CONCEPTO TECNICO No. CT- 3887 de 2003

Revisión de Estudio Particular de Respuesta de Amplificación Local de Ondas Sísmicas
Decreto 074 de Enero de 2001

LOCALIDAD : Santa Fe
BARRIO : Sagrado Corazón (Barrio Catastral)
SOLICITANTE : Jaime Rodríguez Azuero – Curador Urbano 1
ASUNTO : Revisión del "Estudio de Amenaza Sísmica de los Edificios Teusacá y Ecopetrol Principal – Revisión 2".
FECHA : Junio 24 de 2003

Gráfico 1. Espectro propuesto y espectros de Microzonificación

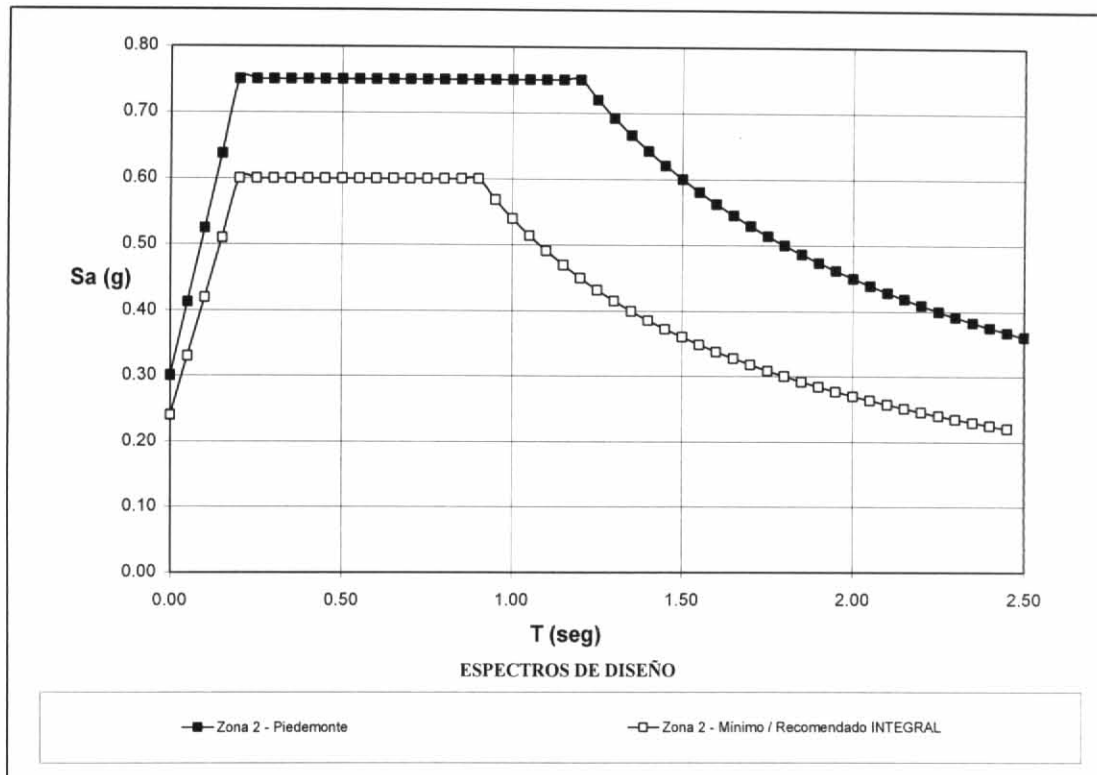
6. Los espectros de respuesta obtenidos se evalúan para los tres acelerogramas utilizados en el Proyecto de Microzonificación Sísmica de Bogotá, y adicionalmente para registros obtenidos a partir de los resultados del estudio de Amenaza Sísmica realizado; de esta forma se da cumplimiento a lo establecido en el numeral 3) del Artículo Séptimo del Decreto 074 de 2001.
7. El estudio presenta como espectro de respuesta de diseño el correspondiente al mínimo de la Zona 2 – Piedemonte (Gráfica 1), lo cual es propuesto por dicho estudio con la justificación que los periodos fundamentales de respuesta de las edificaciones Ecopetrol y Teusacá son de 2.46 y 2.0 – 2.5 segundos respectivamente.

De la revisión del estudio y los espectros de respuesta encontrados localmente para las tres fuentes exigidas en el decreto 074 de 2001, esta oficina considera que el espectro propuesto (mínimo de la Zona 2) es válido para periodos superiores a 1.0 segundo; para periodos inferiores a 1.0 segundo las aceleraciones calculadas demuestran ser superiores al mínimo de la zona 2, e incluso superiores al espectro de la zona presentado en el Estudio de Microzonificación Sísmica.

Aunque los periodos estructurales actuales de las edificaciones de Ecopetrol se encuentran en un intervalo en que el espectro propuesto es adecuado para el reforzamiento estructural, se debe tener en cuenta que dicho reforzamiento puede implicar la reducción del periodo de vibración natural de las estructuras; de esta forma, si el nuevo periodo está por debajo de 1.0 segundo, se debe considerar que el espectro propuesto es inferior a las respuestas encontradas en superficie en el estudio, y que por lo tanto dicho espectro no tiene validez.

Bogotá, para periodos inferiores a 1.0 segundo las aceleraciones evaluadas en el sitio son superiores al espectro mínimo, e incluso mayores que las del espectro de la zona 2 – Piedemonte, por lo cual el espectro propuesto (mínimo de la Zona 2) es válido para periodos superiores a 1.0 segundos.

De acuerdo con el informe, el periodo de vibración actual de los edificios de Ecopetrol a ser reforzados varía entre 2.0 y 2.5 segundos. Considerando que el reforzamiento estructural no implicaría una reducción de dichos periodos a valores inferiores a 1.0 segundo, la DPAE considera adecuado la utilización del espectro propuesto en el estudio de efectos locales.
